工程指示 / 要求簡箋(E.I.)

工程指示編號：EI / 0669 / 19

工程名稱：觀塘裕民坊

工程項目：幕牆 窗玉組裝用 Unit Joint

Drw. No.:
837-Fab-06A
Scale 1:1

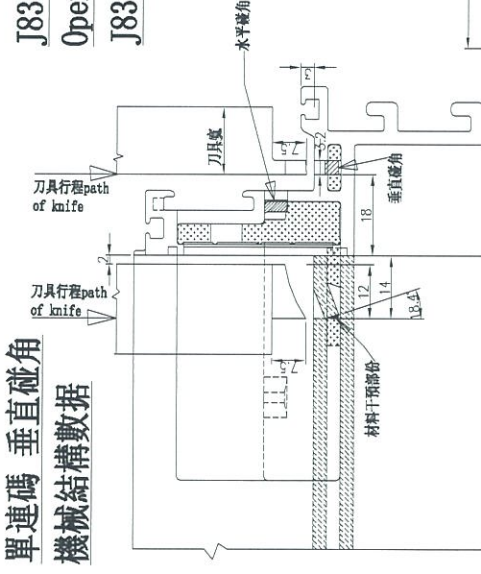
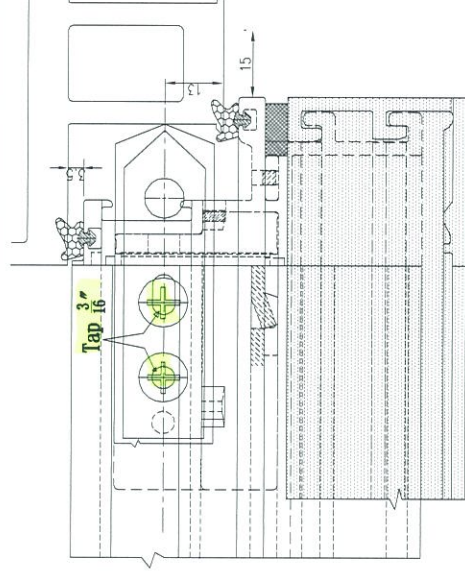
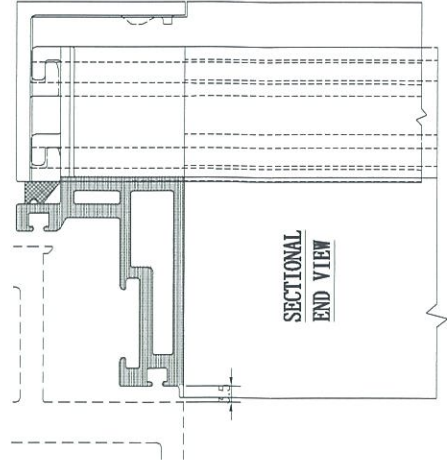
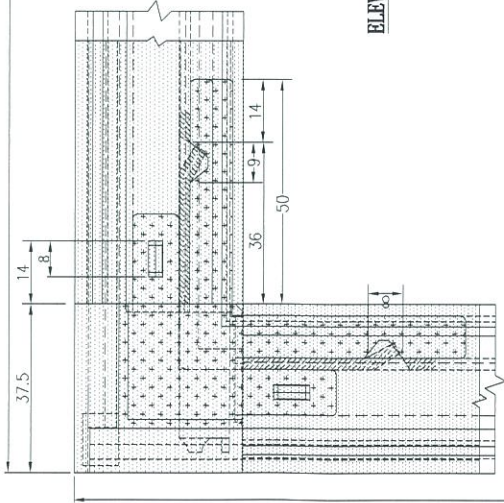
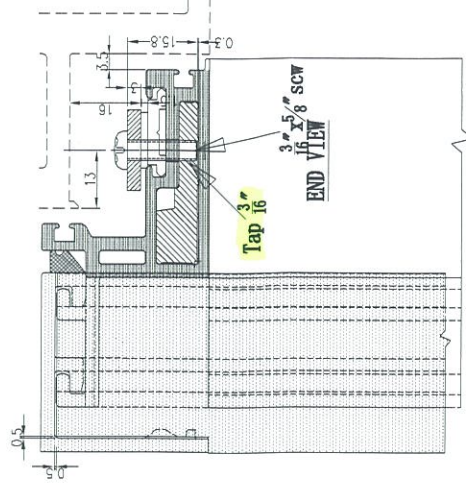
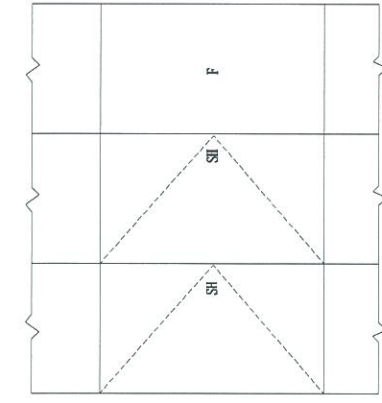
A 版: 按湛哥及胡哥指示，取消 UNIT JOINT 上開模孔位，改為在廠加工

1) 因應各款尺寸扇撐及 T 窗 *部份位置，不是全部，仍有位置需加不銹鋼墊巴。*

2) 模具不開孔，可用作取代生窗扇撐不銹鋼墊巴(因應 BD 要求扇撐位加 5mm 厚墊巴)
